**Estudi d'Impacte Ambiental del projecte:
*"Mirador Astronòmic de La Massana"***

Parròquia de La Massana

Complement d'Informació nº01

**Redactor de l'EIA: ambiotec M&S SLU
Promotor: P&M ENGINYERIA
Referència: A26-170**

Figura 1.- Localització de Valeriana apula Pourr. (en color taronja)

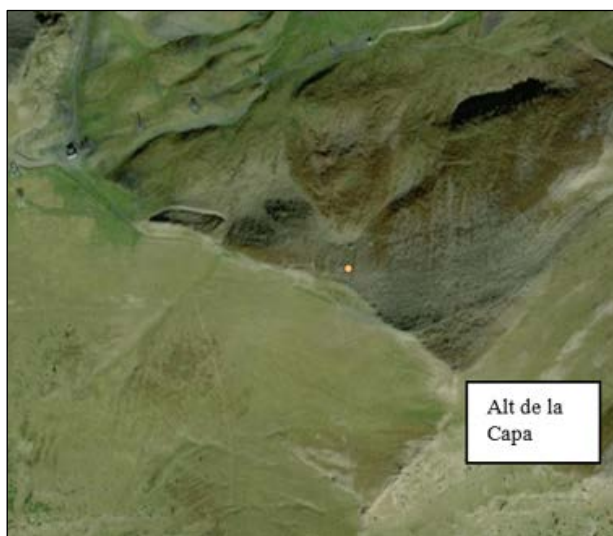
*Segons la Base de dades de la biodiversitat d'Andorra (BBDD) gestionada pel DMAS, proper al camí d'accés previst cap al Mirador hi ha inventariada l'espècie de flora *Valeriana apula* Pourr., classificada com a protegida al Decret 262/2021, del 18-8-2021, d'aprovació del Reglament d'espècies de flora protegides.*

Tot i que a l'EIA s'indica que en l'inventari dut a terme el 25 de maig del 2026 no s'ha observat cap espècie protegida i que es durà a terme un nou inventari en època favorable i abans de la fase de replanteig, cal preveure les mesures preventives i correctores necessàries es cas que es detectin espècies protegides, tant si és veiessin afectades directament com si no i tant en fase d'obra com en fase d'explotació.

El DMAS ha facilitat la ubicació de *Valeriana apula* Pourr. en una zona propera a la implantació del projecte (punt de color taronja de la *Figura 1*). Aquesta queda totalment fora de la zona d'implantació del mirador així com del tram d'accés.

No obstant, es proposen a continuació les mesures preventives i correctores en cas que s'identifiqués aquesta espècie en zones d'afectació directa per l'execució del projecte (tan en fase de construcció com en fase d'explotació).

Un cop s'efectuï el nou inventari, en cas de troballa de l'espècie inclosa dins la *Llista Vermella de la Flora d'Andorra* (*Valeriana apula* Pourr.), es trasplantaran els individus localitzats al camí d'accés com a la zona d'implantació del projecte,. Els individus d'aquesta espècie es trasplantaran en un punt fora de la zona afectada pel projecte i del camí d'accés.

Abalisament mitjançant cinta i vares metàl·liques de les zones properes al mirador, amb presència de valeriana, que no siguin trasplantades, per evitar el trepig d'operaris i de la retroaranya.
